ROMÂNIA  
JUDEȚUL SĂLAJ  
CONSILIUL JUDEȚEAN

Nr. 1809 data 10.02.2016

**CLARIFICARI LA DOCUMENTAȚIA DE ATRIBUIRE ANEXATĂ ANUNȚULUI DE PARTICIPARE NUMĂRUL 165336 DIN 05.01.2016 PUBLICAT ÎN SEAP PENTRU PROCEDURA DE ATRIBUIRE A CONTRACTULUI DE ACHIZIȚIE PUBLICĂ AVÂND CA OBIECT: "Reabilitare drum județean DJ 191C: Nușfalău - Crasna - Zalău - Creaca".**

Zid de sprijin de greutate B=2.5m

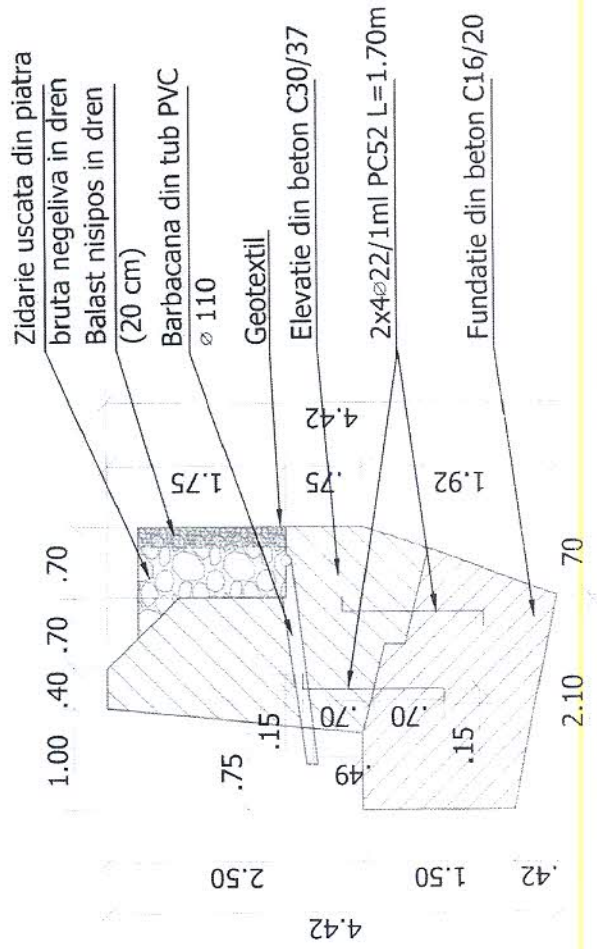
- sa ne transmiteti un detaliu de executie pentru Zid de sprijin de greutate h=2,5 m;
- sa ne specificati ce cantitate de demolare sau spargere de obstacole se va executa pentru un mc de beton pus in opera;
- sa ne transmiteti un detaliu de executie pentru ancorele ce urmeaza a fi puse in opera la rostul dintre elevatie si fundatie;
- in descriere apare cerinta „realizarea drenului (zidarie uscata invelita in geotextil, umplutura cu pietris invelita in geotextil, geocompozit cu tub colector )”, iar in detaliile de executie pentru Zid de sprijin din beton simplu nu se regaseste nici geotextilul si nici geocompozitul la care faceti referire. Va solicitam sil clarificati.

- se anexează planșa de detaliu 1312939-DRU-PT+DE-DDE-040 Zid de sprijin h=2,5 m;
- nu este nevoie de demolare sau spargere de obstacole;
- se va respecta planșa de detaliu 1312939-DRU-PT+DE-DDE-040 Zid de sprijin h=2,5 m;
- se va respecta planșa de detaliu 1312939-DRU-PT+DE-DDE-040 Zid de sprijin h=2,5 m;

Camasaire zid de sprijin existent  
H=1.5m

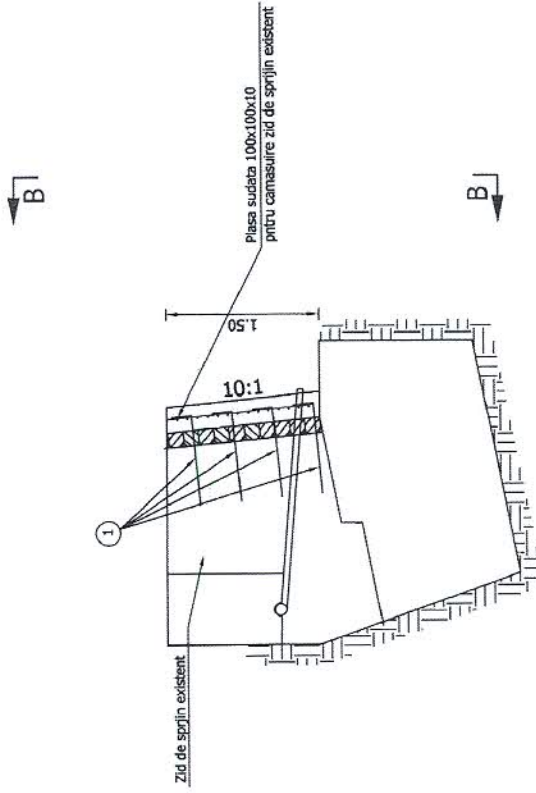
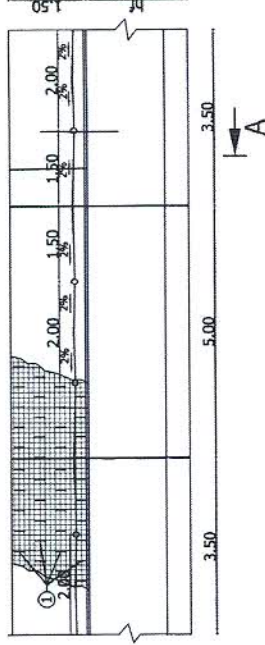
- conform **Memoriu tehnic, cap 2.2.2 Lucrari de consolidari, subcap. i. Ziduri de sprijin camasuite** zidul de sprijin are H elevatie = 1,5 m iar conform detaliilor de executie transmise de catre dumneavoastra H elevatie =2,5 - 3,5 m. Va solicitam sa ne transmiteti un detaliu de executie pentru **ziduri de sprijin camasuite cu H elevatie=1,5 m.**

Se anexează planșa de detaliu 1312939-DRU-PT+DE-DDE-040 Zid de sprijin cămășuire Helevație= 1,5 m.
